VYSVĚTLENÍ ZADÁVACÍ DOKUMENTACE Č. IX

Název veřejné zakázky: Výstavba hasičské zbrojnice SDH - Cholutice

Název zadavatele: městská část Praha 12

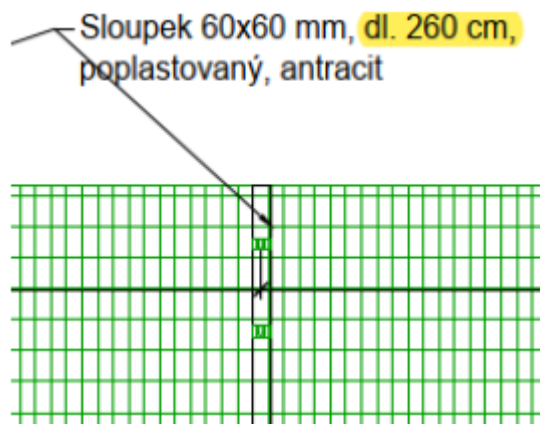
V revidovaném výkresu SO 07 – Typové schéma oplocení, který je přílohou Vysvětlení zadávací dokumentace č. VIII je uvedena celková délka oplocení 270 m.

V soupisu prací SO 07 A Oplocení je v příslušných položkách uvažována délka oplocení 300 m.

Jaká délka oplocení platí? Žádáme o kontrolu a zajištění souladu mezi PD a soupisem prací.

Upraveno a sjednoceno ve VV. Správně je délka 270 m.

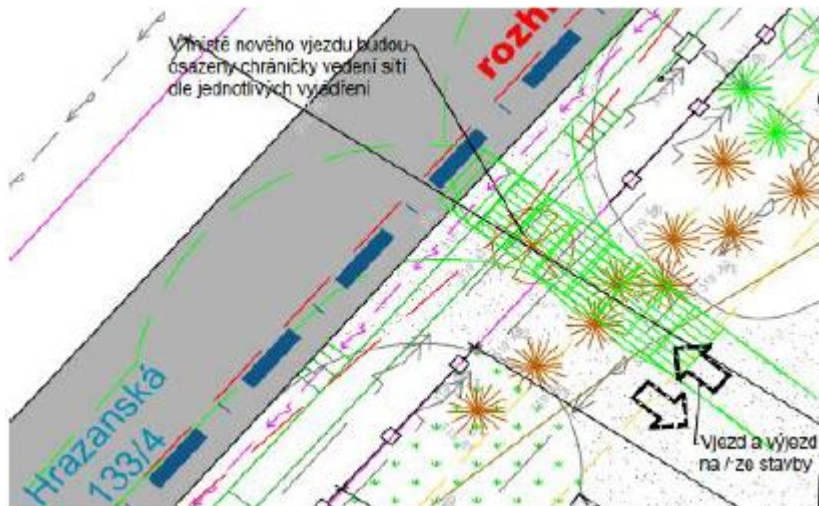
V revidovaném výkresu SO 07 – Typové schéma oplocení, který je přílohou Vysvětlení zadávací dokumentace č.VIII je uvedena délka sloupku 2,6 m.

V soupisu prací SO 07 A Oplocení jsou v popisu položky 10 uvedeny sloupky délky pouze 2 m.

Žádáme o opravu popisu sloupků v soupisu prací v souladu s PD.

Upraveno a sjednoceno ve VV. Správně je délka 260 m.

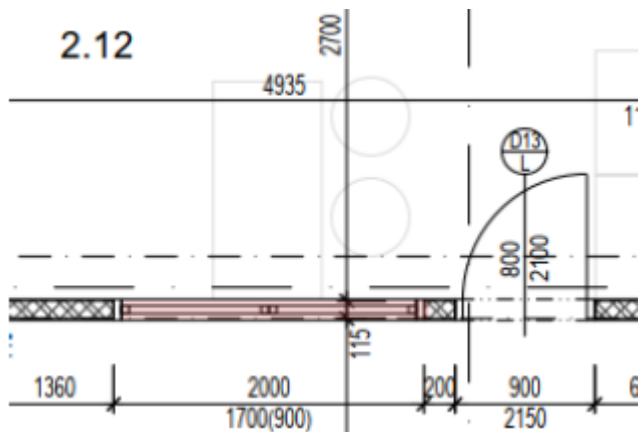
V revidovaném soupisu prací SO 01 A Stavební rozpočet, který je přílohou Vysvětlení zadávací dokumentace č.VIII, je u položky 178 D+M plastového okna O/17 uvedeno 0 kusů. Žádáme o opravu.

Upraveno a sjednoceno ve VV.

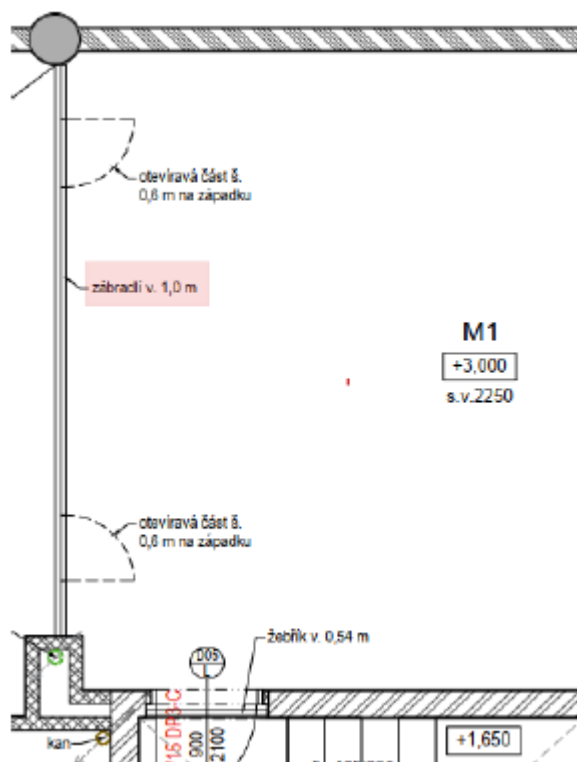
Žádáme projektanta o doplnění návrhu zámečnického prvku Z/10 Hrazda pro sušení hadic

o technický popis, jakým způsobem má být umožněn svislý pohyb hrazdy ve vodicích kolejnicích vč. jejího zajištění proti sjetí při vytažení.

Popis prvku Z/10 ve Výpisu zámečnických výrobků, který je přílohou Vysvětlení zadávací dokumentace č.VIII, je pro ocenění nedostatečný.

Doplněn popis k prvku Z10.

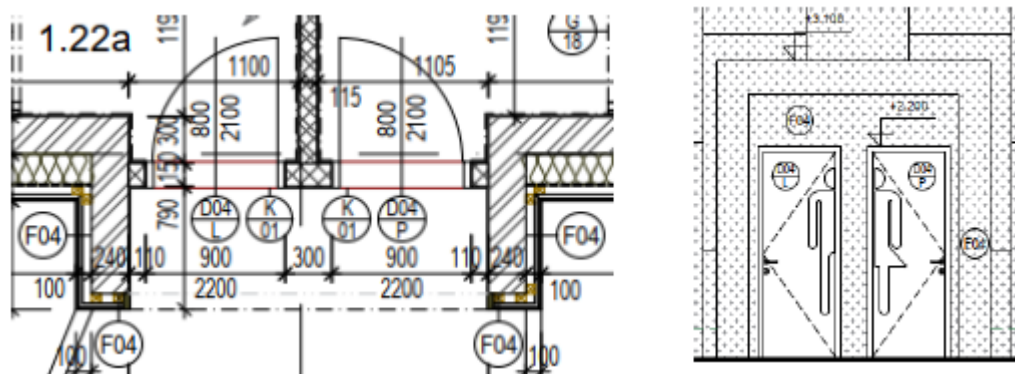
V revidovaném Výpisu zámečnických výrobků, který je přílohou Vysvětlení zadávací dokumentace č.VIII je u zámečnického prvku Z/08 Ocelové stupně uveden celkový počet 6 kusů. V soupisu prací SO 01 A Stavební rozpočet jsou v položce 216 pouze 3 kusy. Žádáme o opravu.

Upraveno a sjednoceno ve VV.

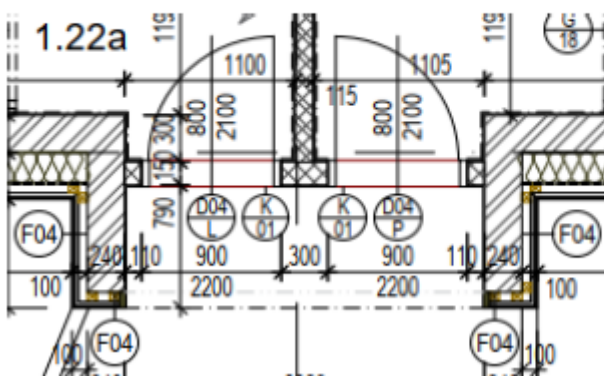
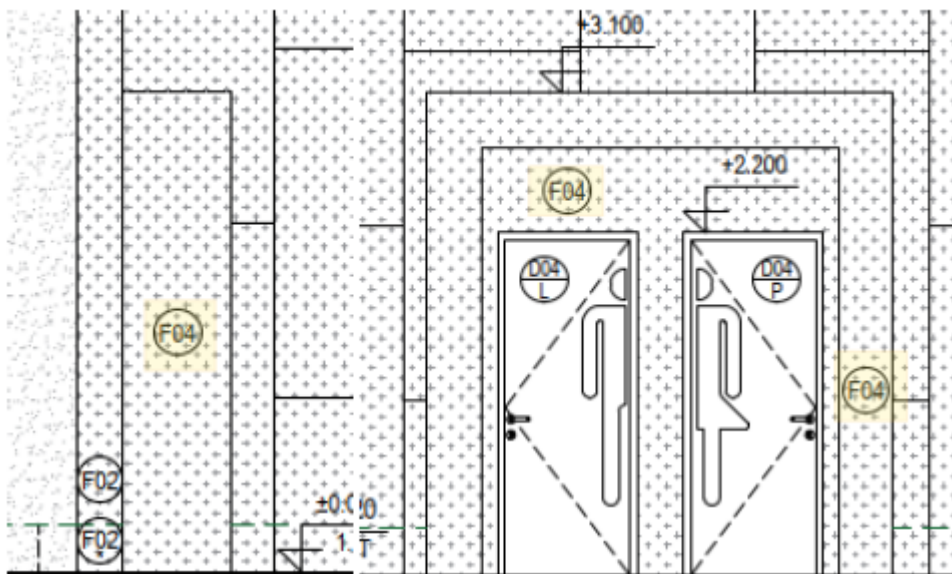
Vzhledem k tomu, že nikde v PD (v popisu skladeb F02 a F03, na výkresech fasád, v technické zprávě) není uveden požadovaný vzhled fasádních obkladových cementotřískových desek, chápeme správně, že pro ocenění dodávky desek v položce 205 v soupisu prací SO 01 A Stavební rozpočet má být uvažována základní cementotřísková deska bez povrchové úpravy, probarvení a nátěru? A v případě, že během realizace stavby bude vybrán architektem a investorem jiný typ desky, bude navýšení nákladů na dodávku těchto desek řešeno jako vícepráce?

Popis je doplněn u jednotlivých skladeb. Barevné řešení je patrné z výkresů pohledů, kde jsou popsány i barevnosti.
